Książnica Kopernikańska w Toruniu

ADM.3810.1.2023

PYTANIA I ODPOWIEDZI – ZESTAW NR 2

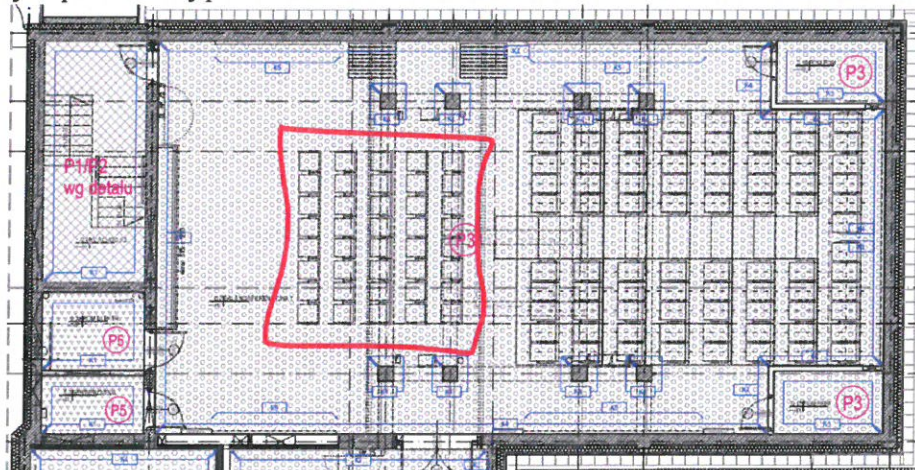
Czy oprócz Mobilnej widowni w Sali konferencyjnej (Zaprojektowano trybunę rozkładaną ręcznie. Przewidziano 82 miejsca na trybunie 10 miejsc w rzędzie typowym, 8 rzędów) opisane w „2022-Książnica-WN-opis PW” w zakresie oferty jest „10 miejsc w 5 rzędów” jak na rysunku „W-121 ściany posadzki poziom 0”? Czy należy wycenić dodatkowych 40 siedzisk? Prosimy o podanie typu siedziska oraz ich ilości.

Zamawiający informuje, że nie należy wyceniać dodatkowych 40 szt. siedzisk.

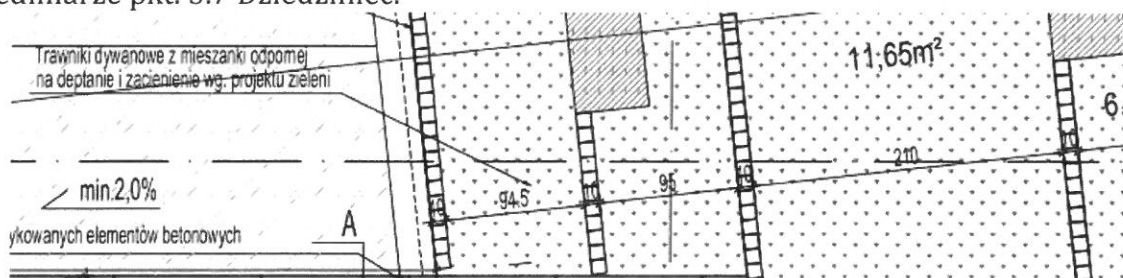
Czy w zakresie oferty są „Trawniki dywanowe z mieszanki odpornej na deptanie i zacienienie wg projektu zieleni” widoczne na rysunku „AZ-111 DFA rzut dziedzińca wewn.”? Brak pozycji w przedmiarze pkt. 5.7 Działziniec.

Zamawiający informuje, że „Trawniki dywanowe z mieszanki odpornej na deptanie i zacienienie wg projektu zieleni” widoczne na rysunku „AZ-111 DFA rzut dziedzińca wewn.” są przedmiotem oferty. Przypominając, że przedmiar jest tylko materiałem pomocniczym.

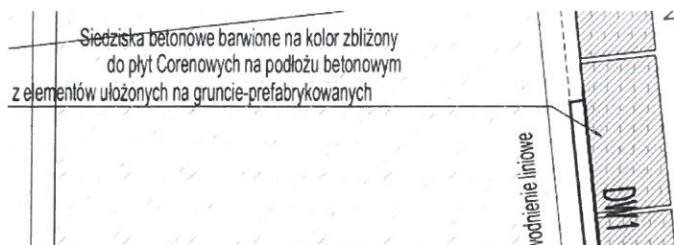
Czy w zakresie oferty są „Płyty betonowe barwione 50/100 kolor zbliżony do koloru płyt kortenowych wg. DFA AZ-111 legenda” widoczne na rysunku „AZ-111 DFA rzut dziedzińca wewn.”? Brak pozycji w przedmiarze pkt. 5.7 Działziniec.

Zamawiający informuje, że „Płyty betonowe barwione 50/100 kolor zbliżony do koloru płyt kortenowych wg DFA AZ-111 legenda” widoczne na rysunku „AZ-111 DFA rzut dziedzińca wewn.” są przedmiotem oferty. Przypominając, że przedmiar jest tylko materiałem pomocniczym.
